(2)Ts3aユニットの成因及び各ユニットとの関係

②-3 後期更新世以降に堆積した氷期の陸上堆積物との比較-開削調査箇所(南側)付近における堆積物の分布状況(2/2)-

(3)指摘事項に関する回答

①指摘事項No.2に関する回答-側溝設置跡(海側壁面) 距離呈0m付近の状況(1/2) -

側溝設置跡(海側壁面) 距離呈0m付近(解釈線あり)

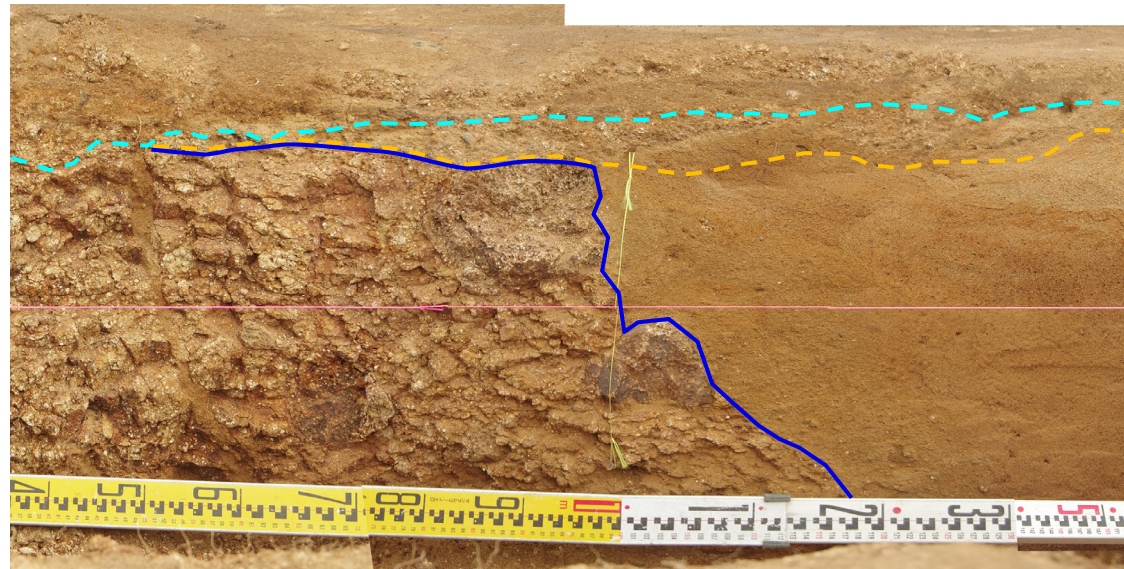
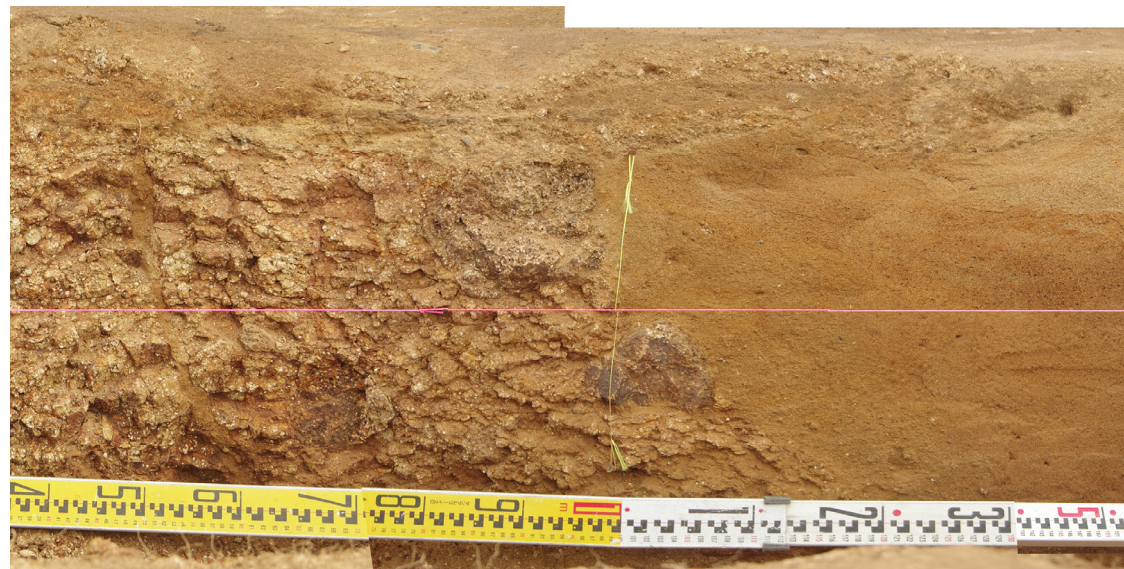
①指摘事項No.2に関する回答-側溝設置跡(海側壁面) 距離呈0m付近の状況(2/2)-

当該箇所は、令和2年8月に、側溝設置跡(海側壁面)に対して直交方向に追加掘削(横断掘削箇所⑤)が行われたことにより、消失している。

開削調査箇所(南側)横断掘削箇所⑤(南側壁面)スケッチ

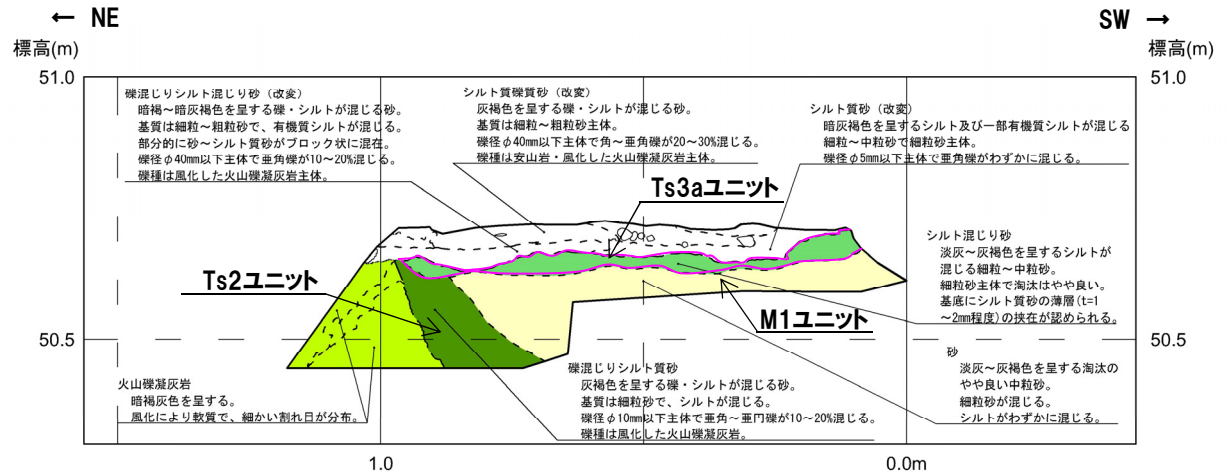
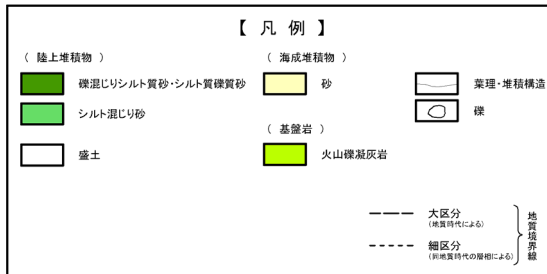
①指摘事項No.2に関する回答-露頭再観察結果(横断掘削箇所⑤)(1/2)-

- 本調査箇所においては、下位より、基盤岩(旧海食崖)、Ts2ユニット、M1ユニット及びTs3aユニットが認められる。
- Ts2ユニットは、旧海食崖を形成する基盤岩にコンタクトする状況が認められる。
- Ts3aユニットは、下位のTs2ユニット及びM1ユニットを侵食して堆積している。
- Ts3aユニットの層相は、シルト混じり砂であり、上位の盛土(シルト混じり砂礫~シルト質礫質砂)とは明確に区別される。
- なお、Ts3aユニットについては、改変のため、旧海食崖を形成する基盤岩との関係は確認できない。

- 開削調査箇所(南側)に認められる盛土は、層相確認の結果、以下の特徴が認められることから、Ts3aユニットとは明確に区別される。
- ・暗褐灰~黒褐灰色を呈するシルト混じり礫質砂~礫混じり砂~礫混じりシルト質砂で、層相変化が著しい
 - ・不均質な層相を示す
 - ・新鮮な角~垂円礫が混じる
 - ・黒褐灰色を呈する箇所及びシート状の黒褐灰色のブロックが認められる
 - ・縦方向の亀裂が発達する
 - ・Ts3aユニット及びTs3bユニットに比べ、植物根が多く認められる

パネルダイアグラム(開削調査箇所(南側)横断掘削箇所②~横断掘削箇所③)(解釈線あり)

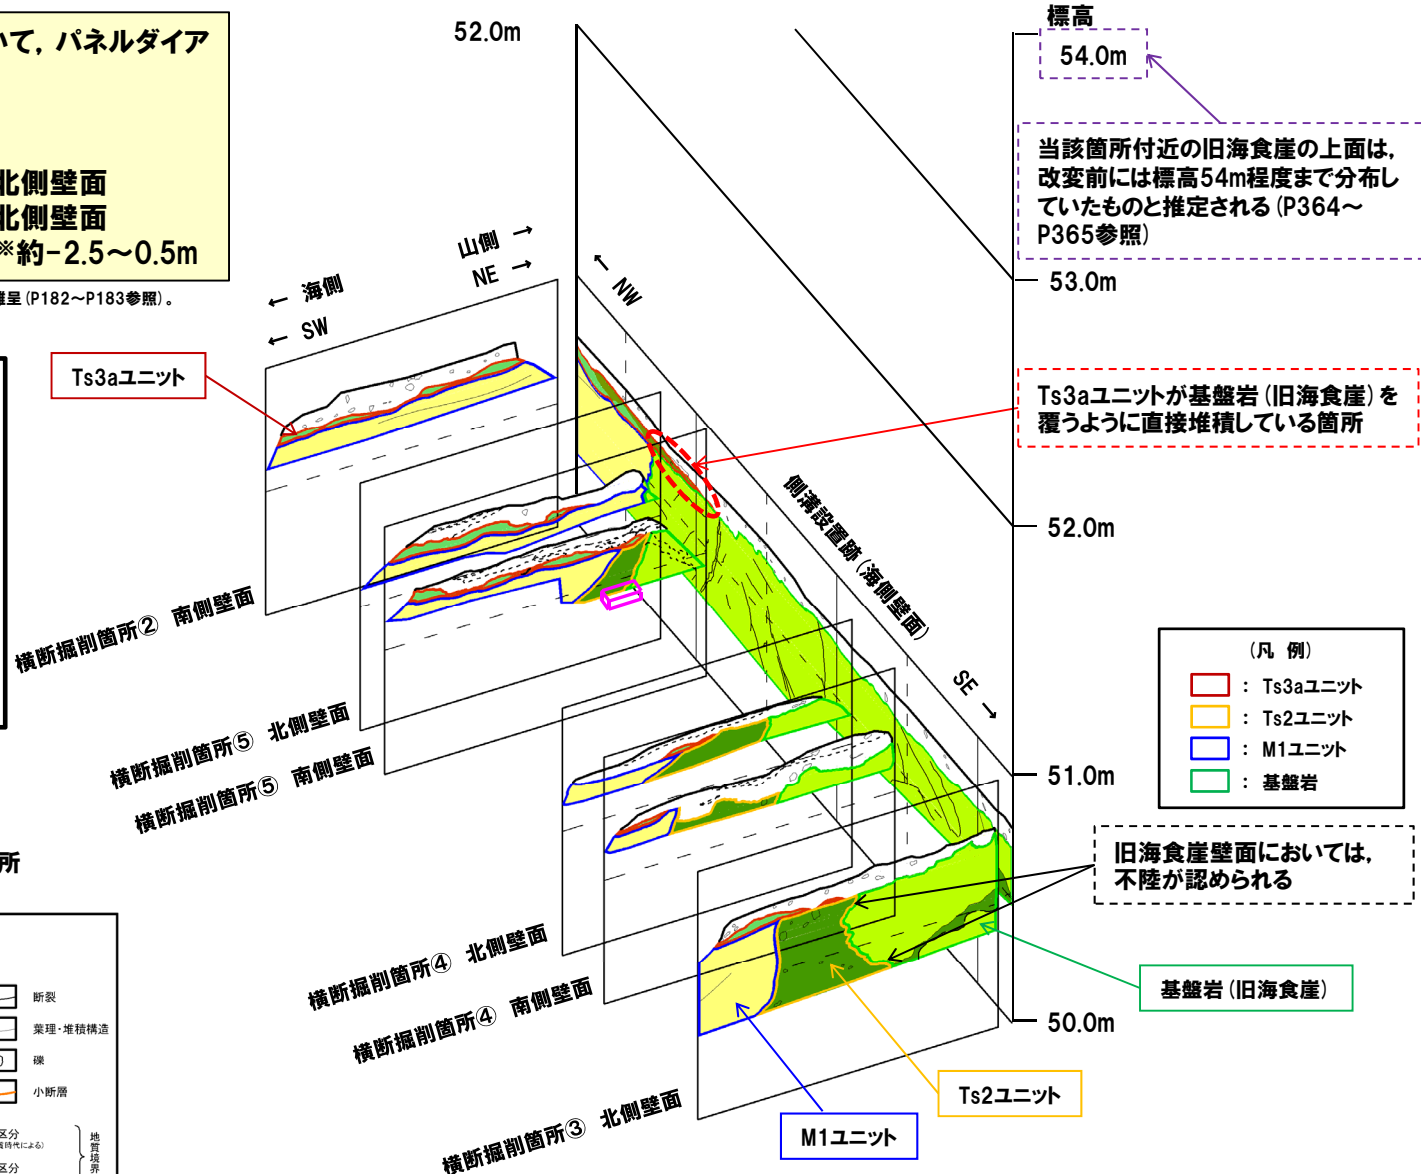
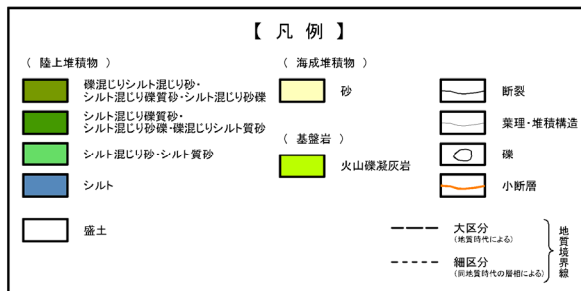
①指摘事項No.2に関する回答-パネルダイアグラム(1/2)-

- Ts3aユニットの分布状況、旧海食崖の分布形状等を明確にするため、横断掘削箇所⑤における再観察結果を踏まえ、横断掘削箇所②から横断掘削箇所③の範囲を対象に、パネルダイアグラムを作成した。
- パネルダイアグラムを作成した結果、以下の状況が認められる。
 - ・旧海食崖は、側溝設置跡(海側壁面)と概ね平行なNW-SE方向～N-S方向に分布し、旧海食崖壁面には、不陸が認められる。
 - ・Ts3aユニットは、パネルダイアグラム作成範囲において、広く分布する。
- また、当該箇所付近の旧海食崖の上面は、改変前には標高54m程度まで分布していたものと推定される(P364～P365参照)。

- (a)及び(b)の検討の結果、当該箇所付近においては、改変に伴いTs3aユニットと基盤岩の関係は確認できないものの、旧海食崖の上面が標高54m程度まで分布していたものと推定されることを踏まえると、Ts3aユニットは、基盤岩の上位に広く水平方向に堆積するものではないと考えられることから、Ts3aユニットが基盤岩(旧海食崖)を直接覆うように堆積している箇所は、旧海食崖壁面の局所的な水平部上にTs3aユニットが分布しているものと判断される。

1-1'断面図(断面位置は次頁参照)

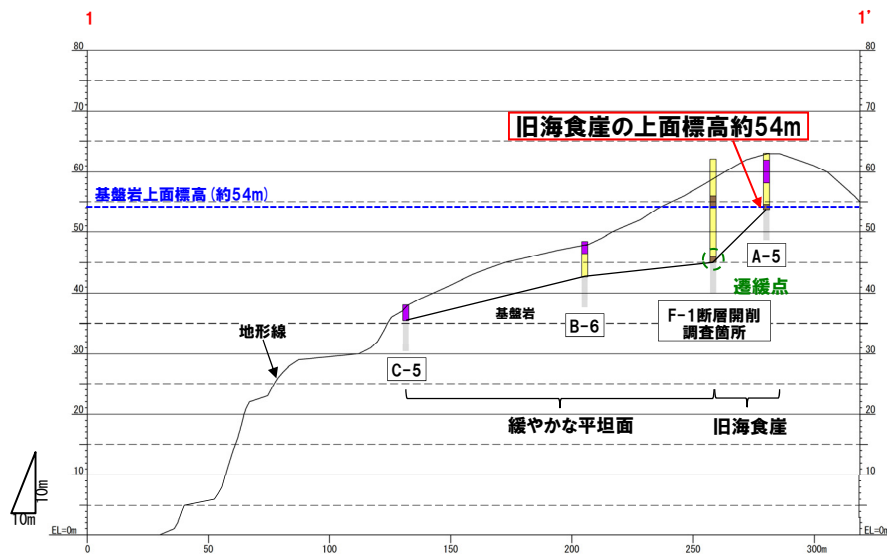
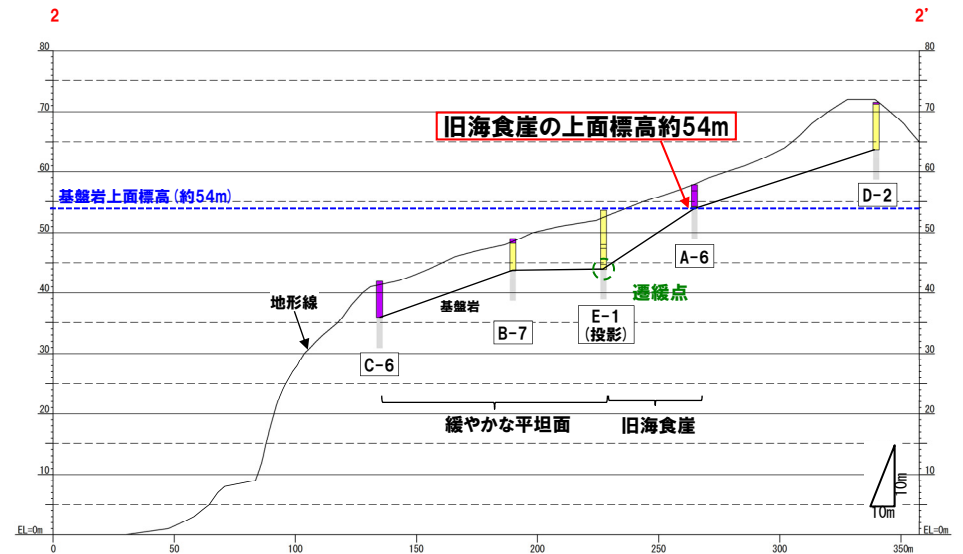
①指摘事項No.2に関する回答-旧海食崖の分布状況(F-1断層開削調査箇所付近(1/2))-

- 本検討箇所の北側に位置する旧汀線に概ね直交する断面図(1-1'断面)においては、A-5ボーリングとF-1断層開削調査箇所の基盤岩上面の比高から、旧海食崖の存在が推定される。
- 本検討箇所の南側に位置する旧汀線に概ね直交する断面図(2-2'断面)においては、E-1ボーリングとA-6ボーリングの基盤岩上面の比高から、旧海食崖の存在が推定される。
- A-5ボーリング及びA-6ボーリングに認められる基盤岩の上面標高は、約54mである。

○本検討箇所付近の旧海食崖の上面は、改変前には標高54m程度まで分布していたものと推定される。

横断掘削箇所③北側壁面及び側溝設置跡(海側壁面)の接合部(解釈線あり)

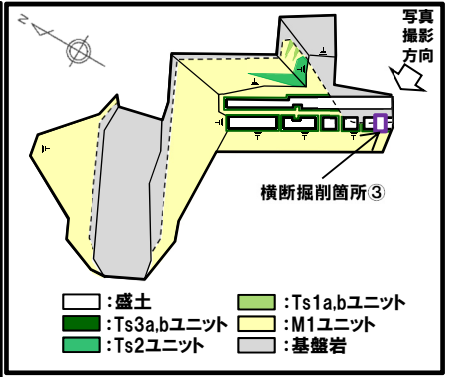
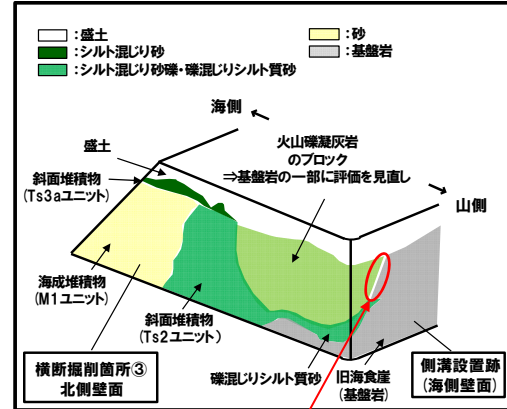
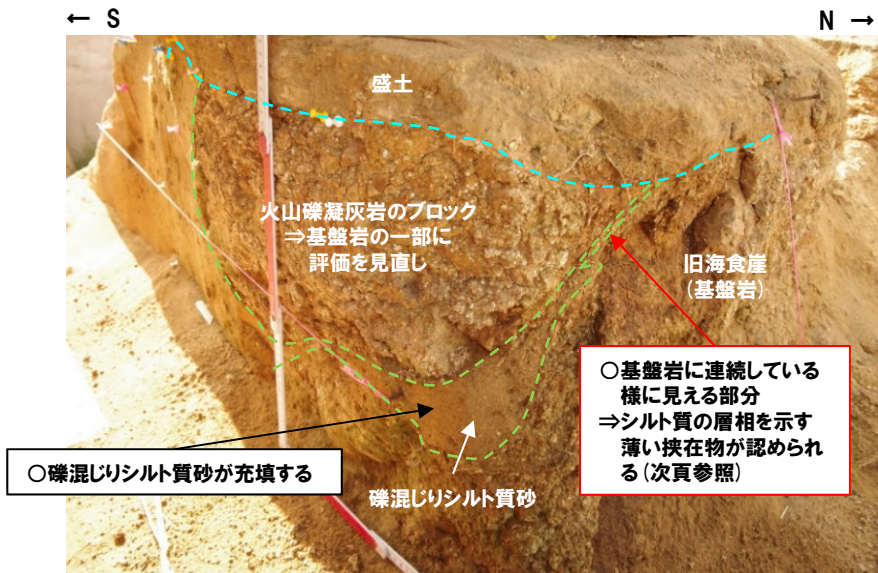
②指摘事項No.3に関する回答-露頭再観察結果(横断掘削箇所③付近)(1/2)-

- 従来の横断掘削箇所③付近のスケッチで、火山礫凝灰岩のブロック(=堆積物)と記載した箇所については、一部、基盤岩に連続している様にも見えることから、R2.9.10.11現地調査以降、露頭の再観察を実施した。
- 再観察の結果、基盤岩に連続している様に見える部分には、シルト質の層相を示す薄い挟在物が認められる。

- シルト質の層相を示す薄い挟在物が認められる部分では、火山礫凝灰岩のブロックと記載した箇所と基盤岩が明瞭に境されていないことから、火山礫凝灰岩のブロックと記載した箇所は、基盤岩の一部に評価を見直す。
